NAPAKA V NAČRTU

TEŽAVE S POHIŠTVOM

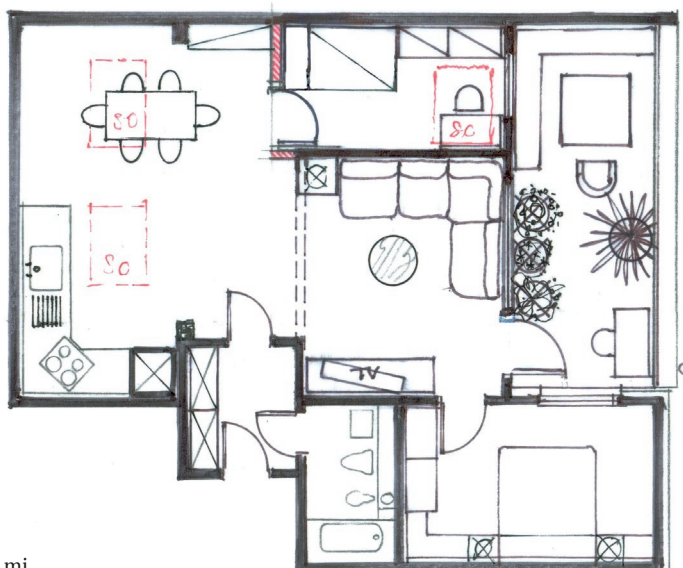
Priloga Moj dom se mi zdi zelo zanimiva in v njej vedno najdem koristne nasvete in informacije. Tokrat pa nasvet potrebujem tudi sama, zato upam, da mi boste lahko pomagali. Pri gradnji smo ugotovili napako v načrtu, zato je bila potrebna sprememba. Mišljena je bila shramba z okroglo steno, vendar bi bil vhod v kuhinjo le skozi dnevno sobo, kar pa je nesprejemljivo. Tako smo shrambo skrajšali in ji dali kvadratno obliko. S tem pa so se pojavile nove težave. V dnevni sobi bi rada imela kamin blizu dimnika, ki se nahaja med dvema okroglima stebroma in vodi skozi galerijo mansarde. Na tem mestu bi rada naredila spremembo in postavila steno, na katero bi bil vezan dimnik, na to pa kamin. Tako tudi dnevna soba ne bi bila več tako zelo odprta. Problem je tudi v kuhinji. Mišljen je otok (s kühnljikom), vendar pa se bojim, da bo moral biti postavljen preveč proti jedilnici in tako viden že z vhodnih vrat, kar pa mi ni všeč. Za dober predlog bi vam bila zelo hvaležna. Že vnaprej hvala!

Zadeva s kaminom ni problematična, se pa strinjam, da potrebujete nekaj konkretnih sten, tako da bo prostor dobil neko ravnotežje in smisel. Predvidevam, da so v praznem prostoru stopnice, zato sem to na načrtu označila. Najprej sem izravnala steno za kaminom, in sicer tako, da je na vsaki strani kamina še kakšen meter stene. Predlagam, da vežo in dnevno sobo tudi ustrezno ločite z vrati, ki so lahko steklena v lesenem polnilu. Če jih ne boste umestili, bo učinek kamina precej razvrednoten, saj se bo prostor iz udobne dnevne sobe spremenil v nekakšen prehodni prostor s pogledom na stopnišče, ki je za nameček celo v drugem, manjvrednem prostoru.

Manjši estetski problem se pojavi na stiku sten med dnevno sobo, jedilnico in predsobo, ker robovi ne potekajo v isti liniji. Tako predlagam, da to rešite z dodatno izravnavo, kot je označeno na načrtu. Med kuhinjo in hodnikom predlagam nihajna steklena vrata v lesenem okvirju.

Kuhinja je lepo umeščena, ker imate dovolj prostora, boste lahko umestili elemente v obliki črke G: na začetku hladilnik in dvignjena pečica, nato sledi ob oknu korito s pomivalnim strojem in končno ob tretji steni še kühlna plošča. V vmesnem predelu imate prostor, ki ga morate zapolniti, da pa se ne bodo vrstile same jedilne mize, predlagam udobno zofo z manjšo mizico, nekakšen kotiček za počitek in branje.

Jedilnica je umeščena v zadnjem delu, predlagam okroglo mizo, v kotu pa višjo kredenco v kombinaciji lesa in stekla.
